Строительство фельдшерско-акушерского пункта в селе Арна Курмангазинского района Атырауской области (без наружных инженерных сетей)

Архитектурно-строительные решения

175.10 - АС

Альбом 2

План котлована на отм. ~~-1,500~~ -1,400

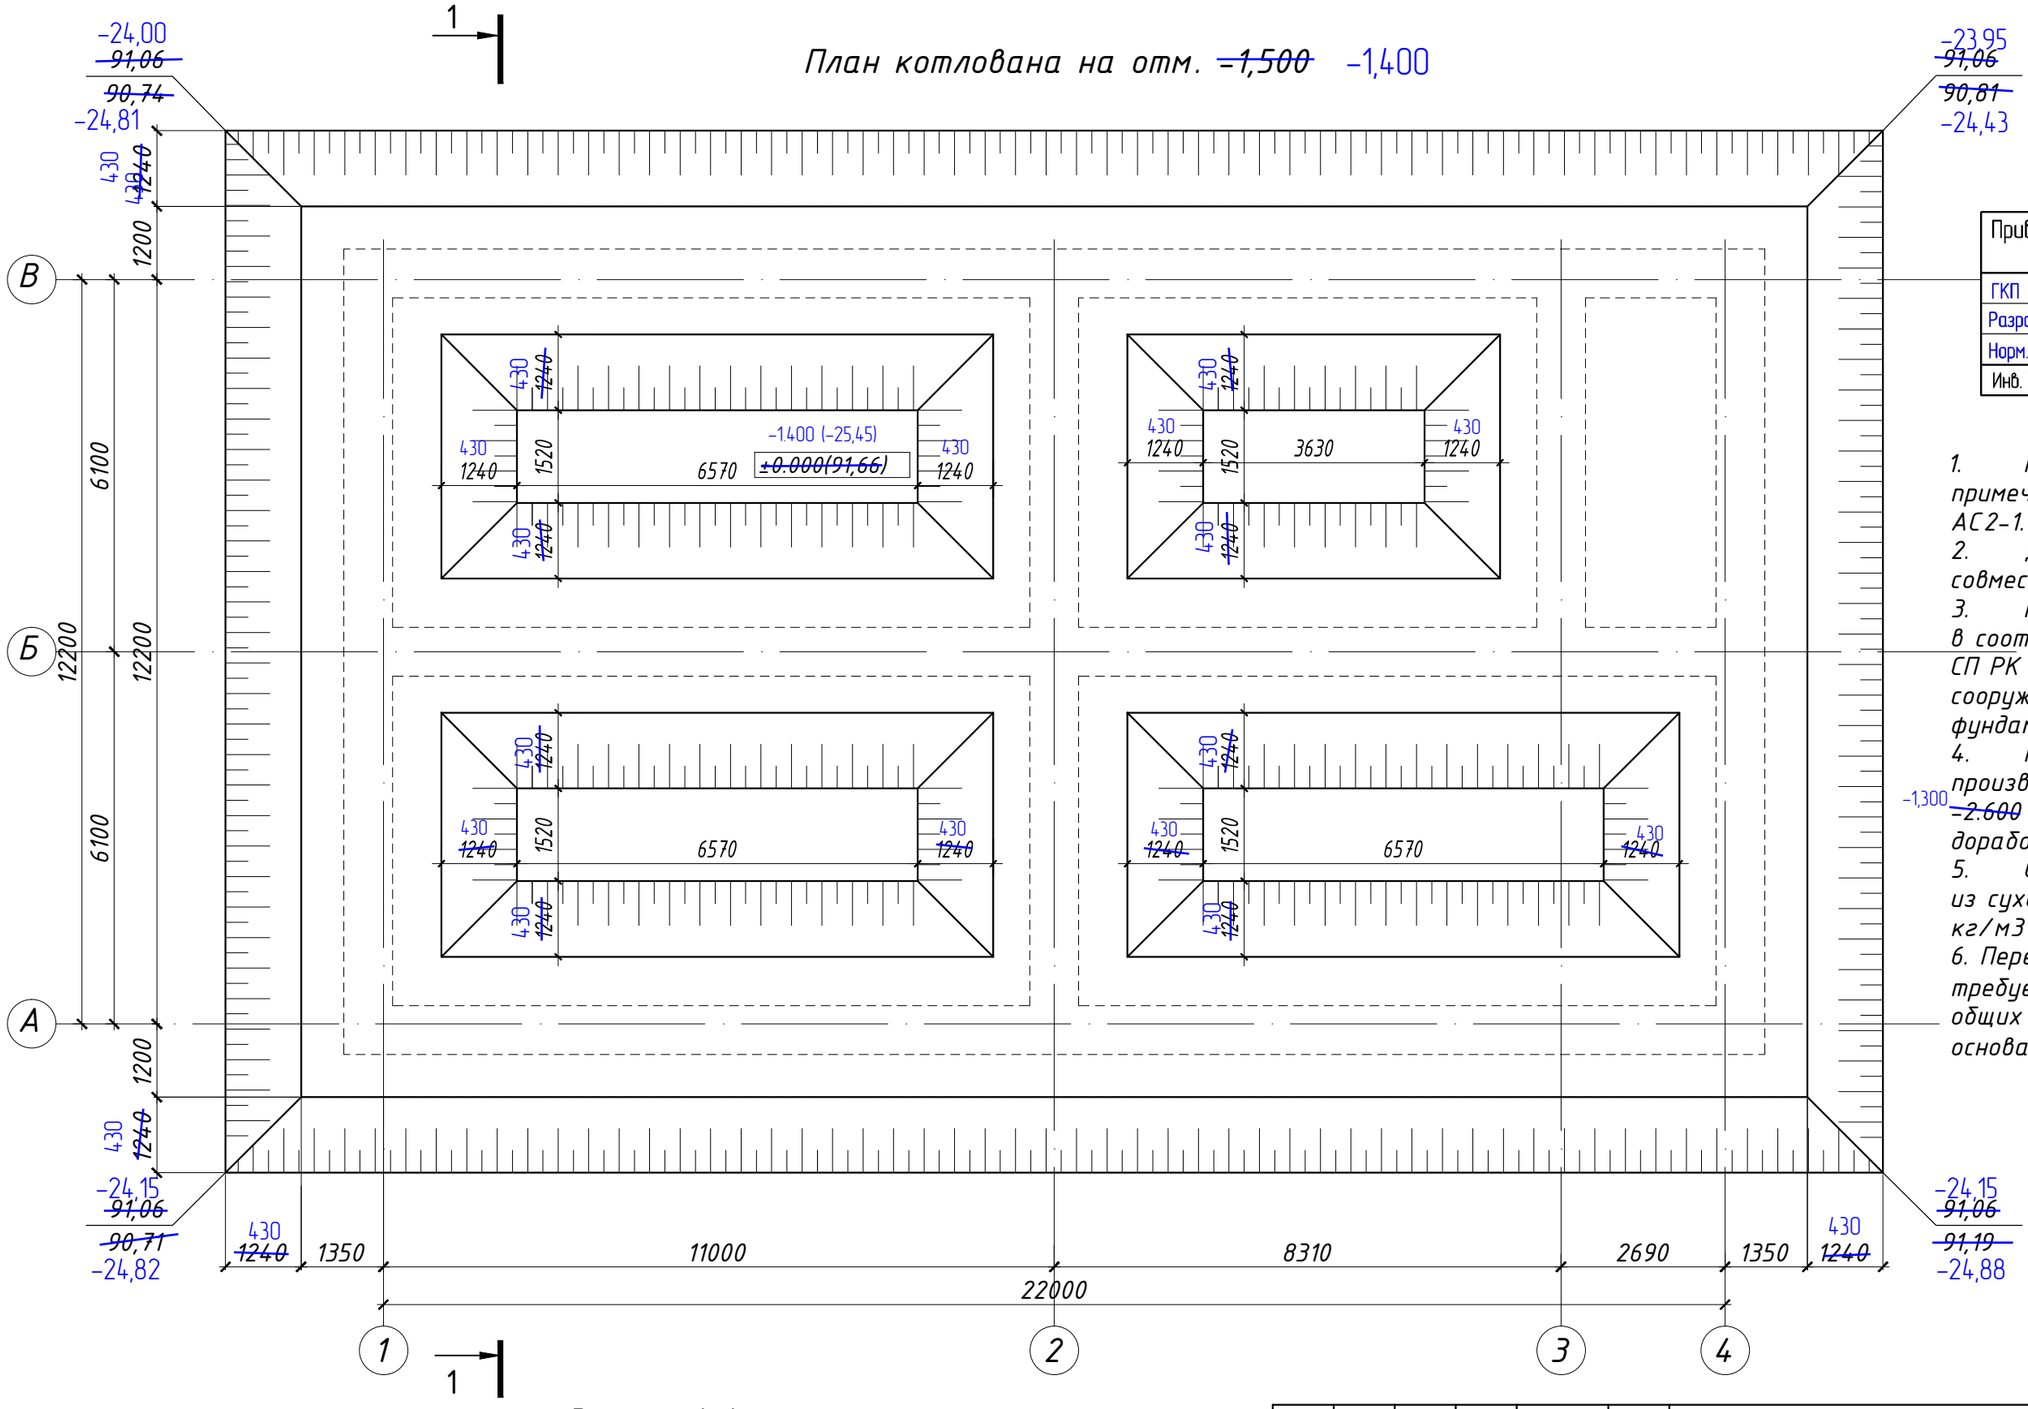
План котлована на отм. -1,400 ~~-1,500~~

Ведомость деталей

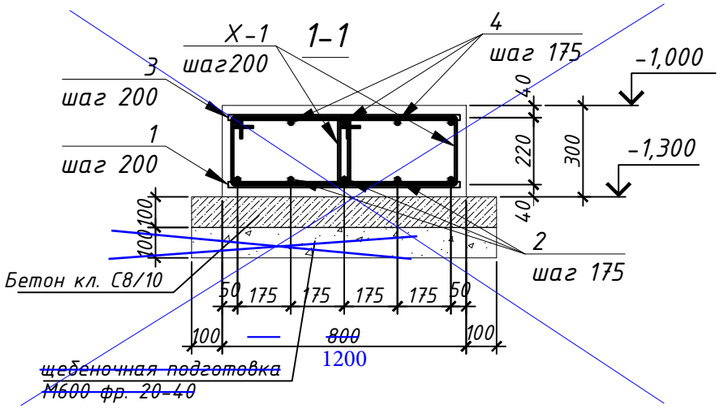
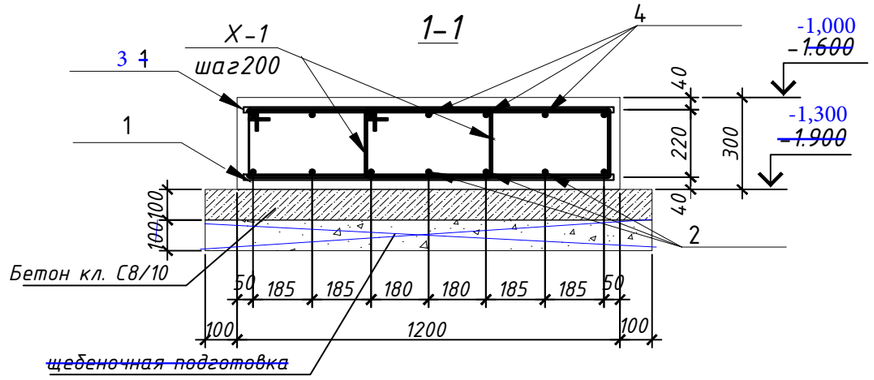
Поз.	Эскиз
X-1 L=~~1840~~ 2220	~~570~~ 760 250 350 ~~670~~ 860

Поз.	Обозначение	Наименование	Кол.	Масса ед., кг	Приме-чание
		Монолитный ростверк			
1	ГОСТ 34028-2016	Ф14 А500, L=~~760~~ 1160	555	~~1.16~~ 1.401	~~643,8~~ 777.55
2	ГОСТ 34028-2016	Ф14 А500, L=п.м. 834.68	~~624~~	1.208	~~753,8~~ 1008.2
3	ГОСТ 34028-2016	Ф12 А500, L=~~760~~ 1160	555	~~0.854~~ 1.03	~~474,0~~ 571.65
4	ГОСТ 34028-2016	Ф12 А500, L=п.м. 834.68	~~824~~	0.888	~~554,11~~ 741.19
X-1	ГОСТ 34028-2016	Ф8 А240, L=~~1840~~ 2220	~~1100~~ 1626	~~0.727~~ 0.87	~~800,0~~ 1414.62
		Материалы			
		Бетон кл. С~~20/25~~ 16/20 сульфатостойкий,F100,W6 порт.цем.,м3	~~25,85~~	39.1	м3
		Бетон кл. С8/10,F100,W6 сульфатостойкий порт.цем.,м3	~~10,77~~	15.17	м3
		~~Щебень М600, фр. 20-40 м3~~	~~10,77~~		~~м3~~

План раскладки блоков на отм. -1.000

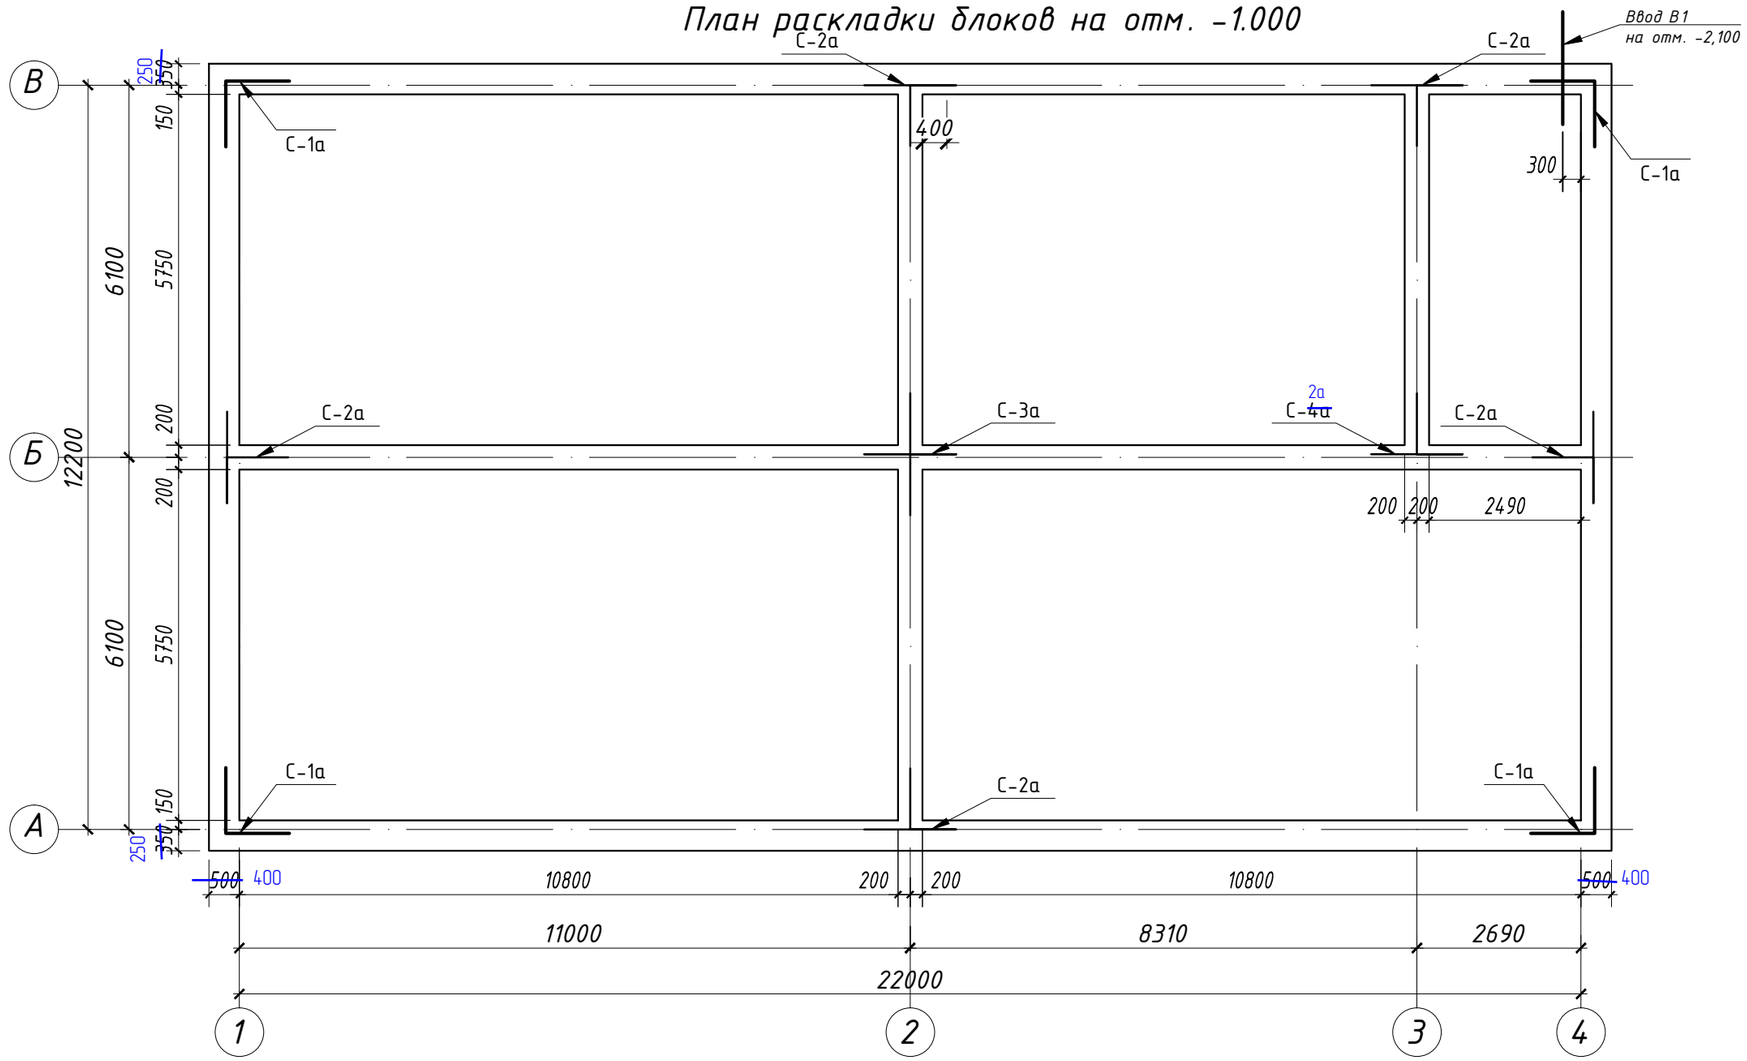
Позиц.	Обозначение	Наименование	Кол.	Масса ед.кг	Примеч.
		Сетки			
С-1а	См. лист АС-6.1	сетка С-1а	4	5,56 ~~6.72~~	
С-2а	_"_	сетка С-2а	~~5~~ 6	~~7.92~~ 8,09	
С-3а	_"_	сетка С-3а	1	11,8 ~~7.92~~	
~~С-4а~~	_"_	сетка С-4а	1	~~7.92~~

Сетки и С-1а,С-2а, С-3а

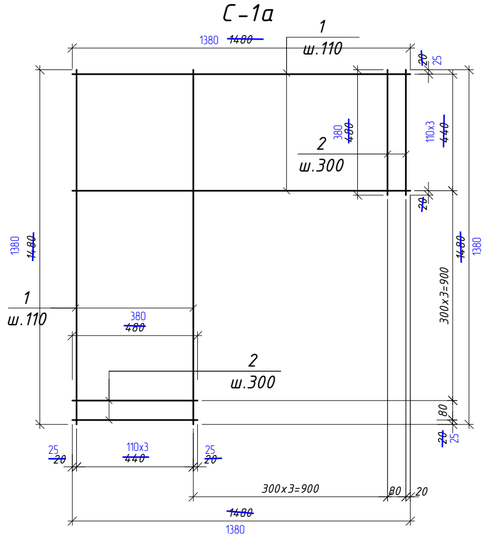
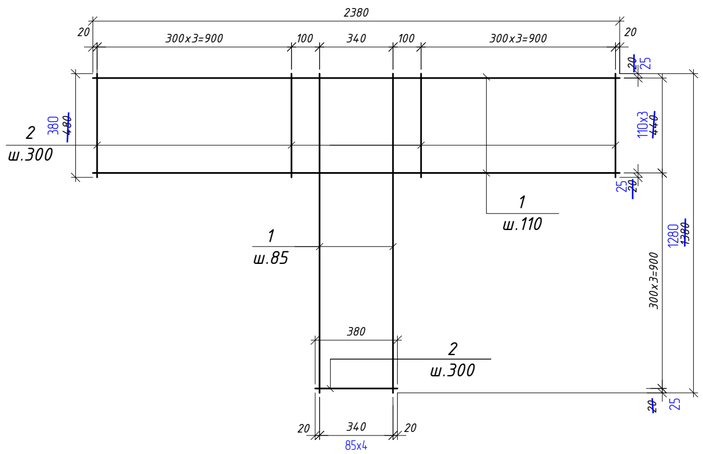
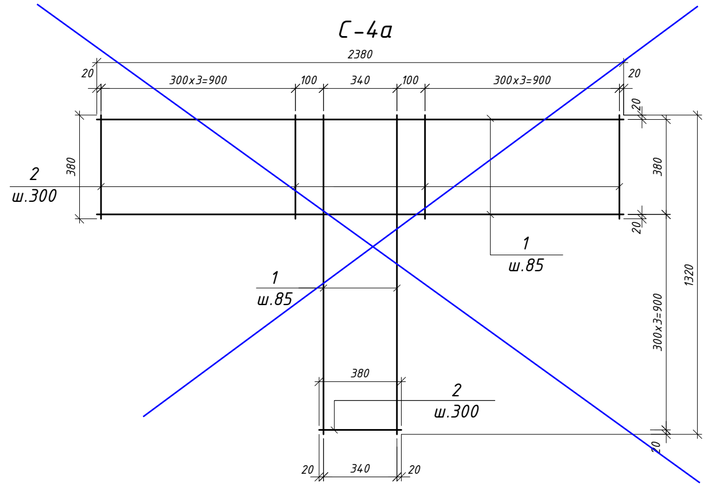
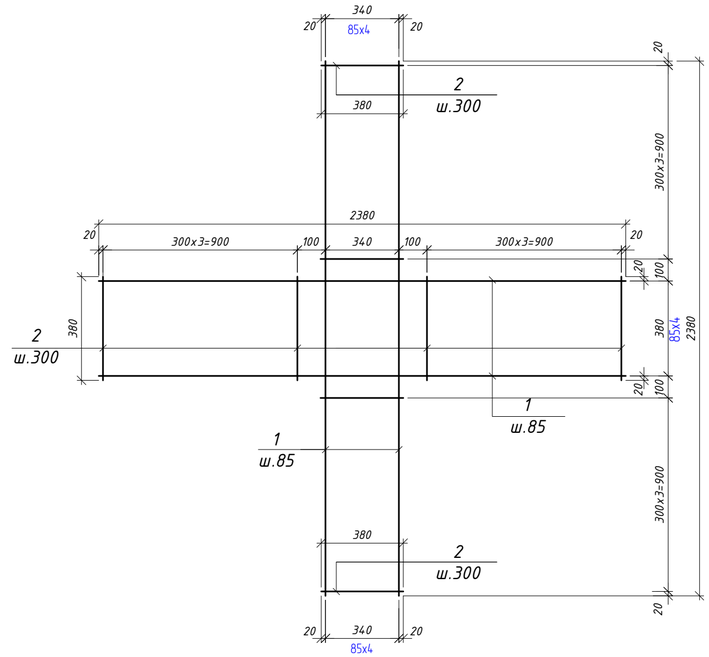
Позиц.	Обозначение	Наименование	Кол.	Масса ед.кг	Примеч.
		Сетка С-1а		~~7.37~~ 5,56	
1	ГОСТ 34028-2016	ф 8А-400 L=м.п	~~14.8~~ 11,04	0.395	~~5.85~~ 4,36
2	ГОСТ 6727-80	ф 8А-400 L=~~480~~ 380	8	~~0.19~~ 0,15	~~1.52~~ 1,20
		Сетка С-2а		~~9.39~~ 8,09	
1	ГОСТ 34028-2016	ф 8А-400 L=м.п	~~18.8~~ 15,92	0.395	~~7.43~~ 6,29
2	ГОСТ 6727-80	ф 8А-400 L=~~м.п~~ 380	~~4.98~~ 12	~~0.395~~ 0,15	~~1.96~~ 1,8
		Сетка С-3а		11.8	
1	ГОСТ 34028-2016	ф 8А-400 L=м.п	23.8	0.395	9.40
2	ГОСТ 6727-80	ф 8А-400 L=~~м.п~~ 380	~~6.08~~ 16	~~0.395~~ 0,15	2.40
		~~Сетка С-4а~~		~~9.11~~	
~~1~~	~~ГОСТ 34028-2016~~	~~ф 8А-400 L=м.п~~	~~18.5~~	~~0.395~~	~~7.31~~
~~2~~	~~ГОСТ 6727-80~~	~~ф 8А-400 L=м.п~~	~~4.56~~	~~0.395~~	~~1.80~~

Узел примыкания наружной стены с фундаментом (гидроизоляция)

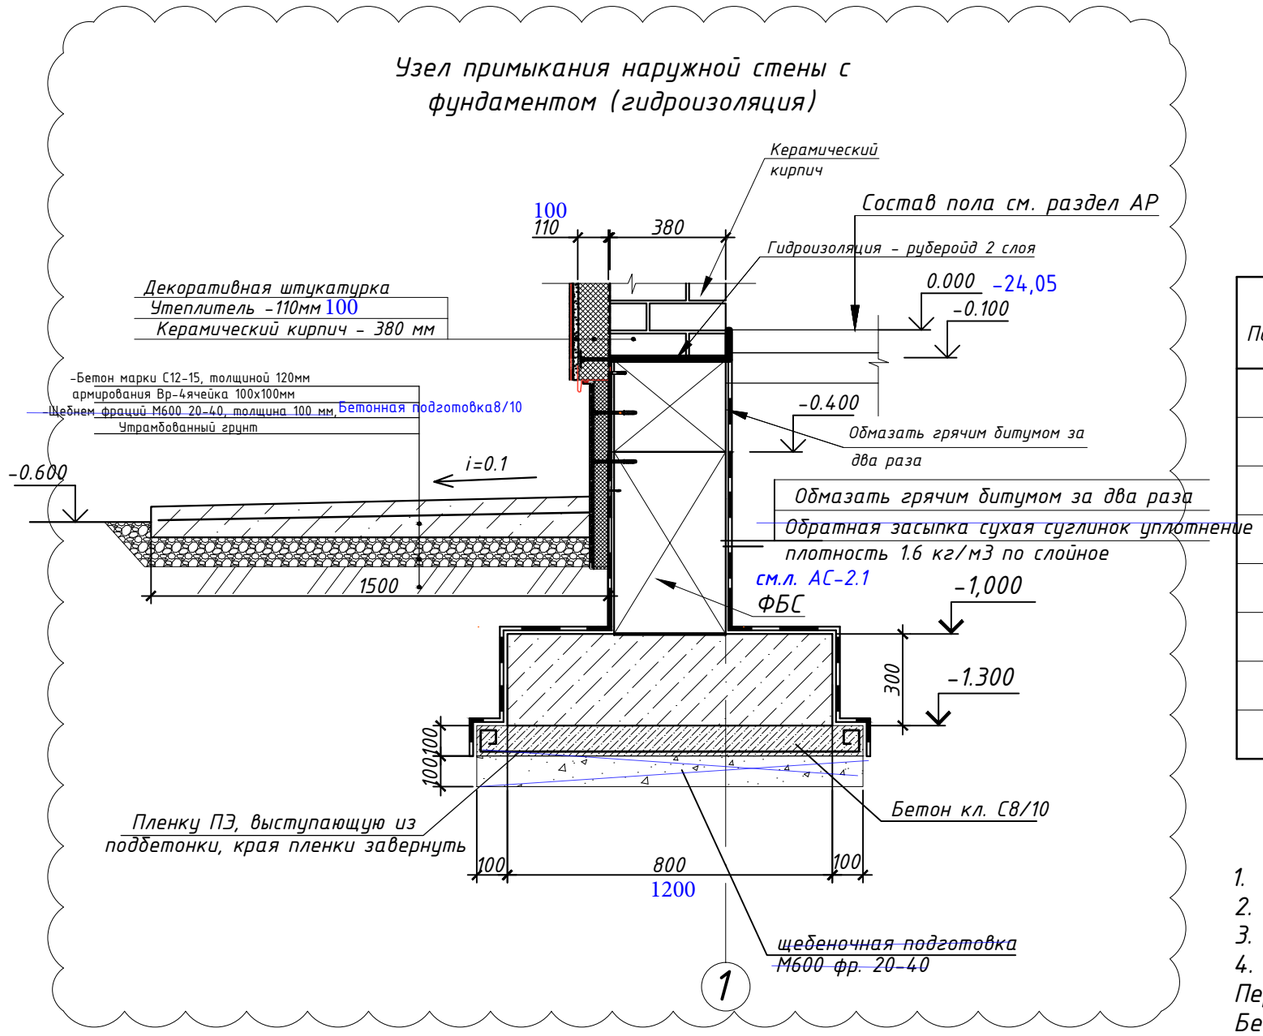
Периметр отмостки 71,8 м.
Бетон С 12-15 – ~~12,93~~ м^3. 17.24
Сетка Вр-4ячейка 100х100мм – ~~108~~ м^2 – ~~189~~ кг. 144 252
Щебень М600 0-40 – ~~10,8~~ м^3. 14.4
Пленку ПЭ, – 168,74 м^2.
Рубероид – ~~118,5~~ м^2.

Узел фундамента под перегородки

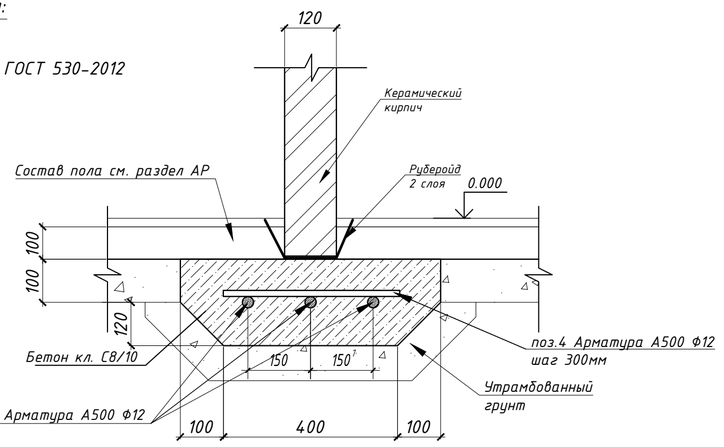
1. ~~В местах примыкания перегородок к стенам, перекрытиям армирование выполнять по узлам А,Б,В~~ Внутренние перегородки не доводить до перекрытий на 30мм, с последующей заделкой минеральной ватой и последующей зачеканить с двух сторон цементно-песчаным раствором.
2. Кирпичные перегородки крепить к наружным и внутренним стенам анкерами и скобами ММ-1, по узлам Б и В в верхней и нижней частях, ~~с укладкой дополнительных сеток в 3-х рядах.~~
3. Металлическое изделие ММ-1 крепить к плитам перекрытия распорными дюбелями с шагом не более 1500мм.
4. Рубероид - 48.30 м2
5. ~~Объем армирование учтена на листе АС-10.~~

План раскладки плит покрытия этажа на отм.+3,220

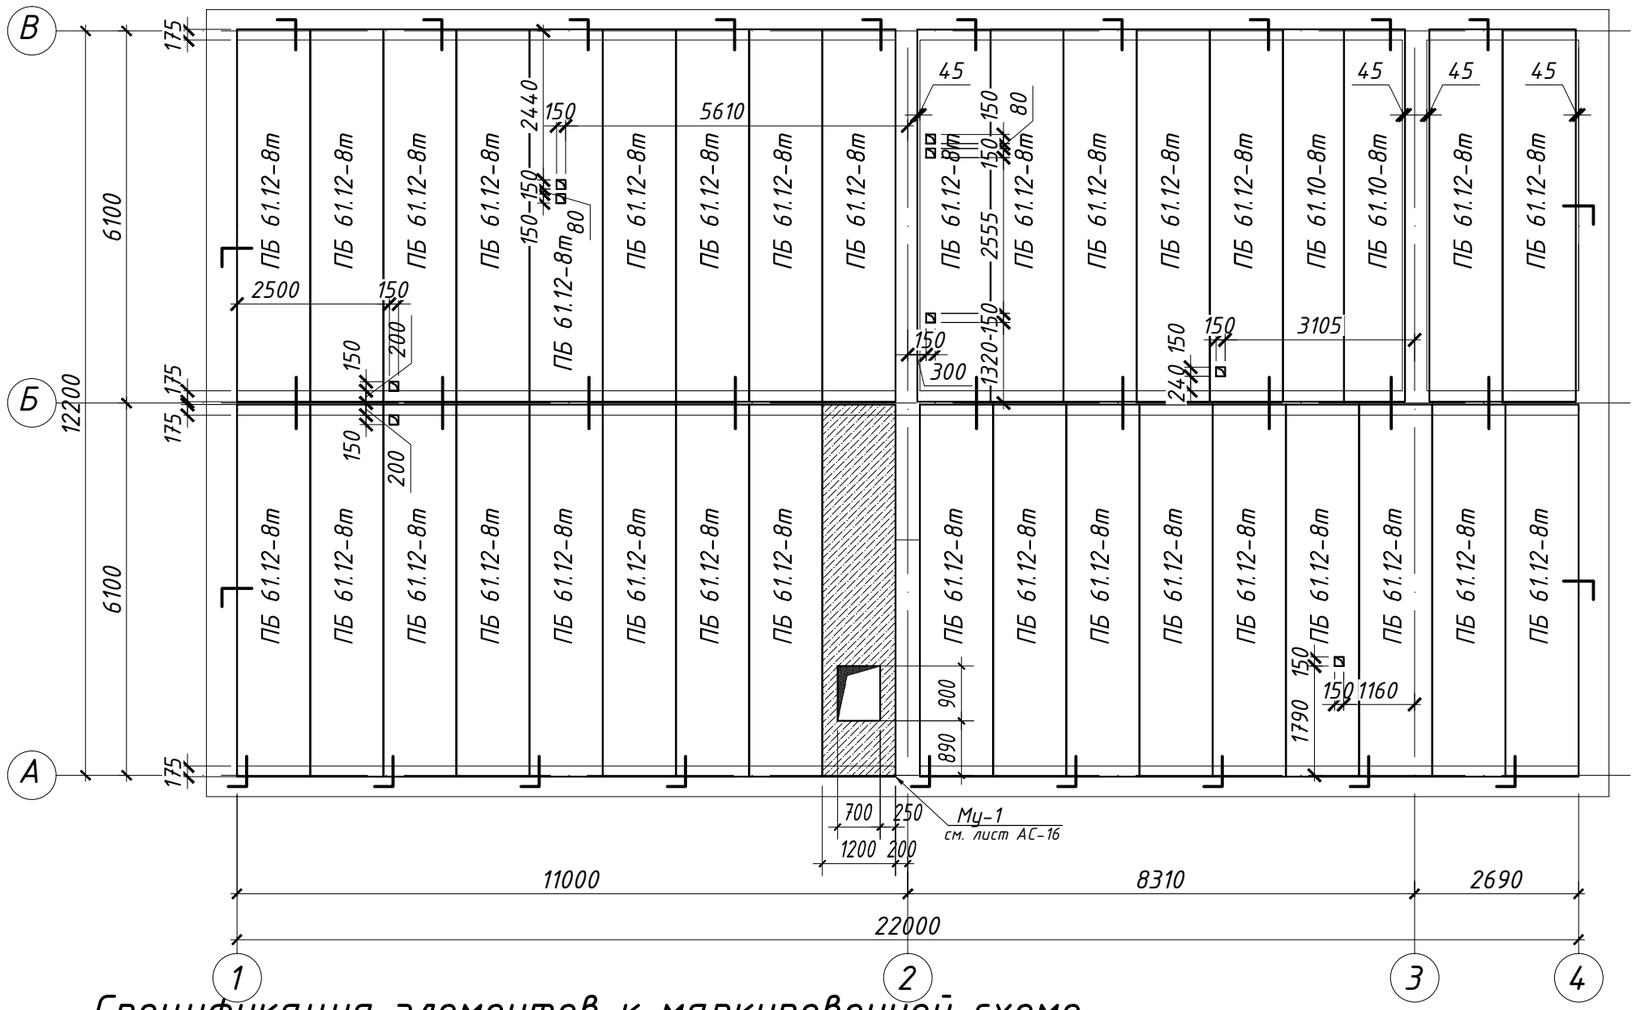
Поз.	Обозначение	Наименование	Кол.	Масса ед., кг	Приме-чание
1	ГОСТ 9561-2016	ПБ 61.12-8т	33	2440	
2	ГОСТ 9561-2016	ПБ 61.10-8т	2	1970	
Му-1	см.л. АС -12	Монолитный ж/б участок	1		
		Металлические изделия			
А-1	см.данный лист	Ф10А-I ~~ГОСТ5781-92*~~ 240 ГОСТ 34028-2016, L=800	23	0,49	11.27
А-2	см.данный лист	Ф10 А-I ~~ГОСТ5781-92*~~ 240 ГОСТ 34028-2016, L=1010	9	0.63	5.67
		МС-1	32		
1	См. данный лист	~~лист 100х2 ГОСТ 103-76~~ 2006, l=140 С 235 ГОСТ 27772-~~88~~ 2015	1	0.77	
2	См. данный лист	10-А-I (А240) ГОСТ 34028-2016 L=120	1	0.07	
		Бетон кл. С16/20 (м3)		0.22

1. Перечень чертежей и общие примечания см. заглавный лист АС-1 и АС-2.
2. Узлы опирания плит на стены см. серию 2.140-1 выпуск 1. ~~Анкер А-1 приварить к сеткам армирования кирпичных стен~~.
3. Все анкера соединяющие плиты перекрытия со стенами и между собой должны быть покрыты цементным раствором М100 толщиной 20мм.
4. При сверление отверстии плиты перекрытия не повредить ребро жёсткости плиты перекрытия.

Разрез 1-1

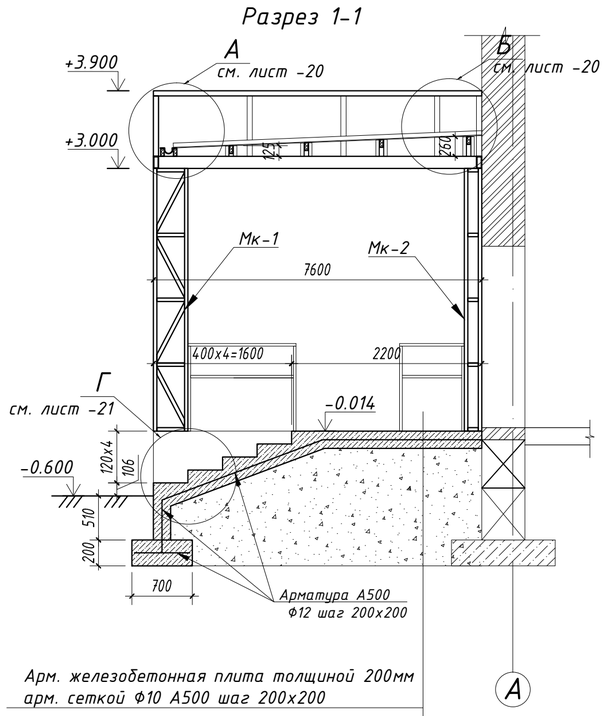
Арм. железобетонная плита толщиной 200мм
арм. сеткой Ф10 А500 шаг 200х200
~~Щебень толщиной 100мм, М600 фр. 20-40~~
Уплотненный по слойно грунт слоями по 200мм
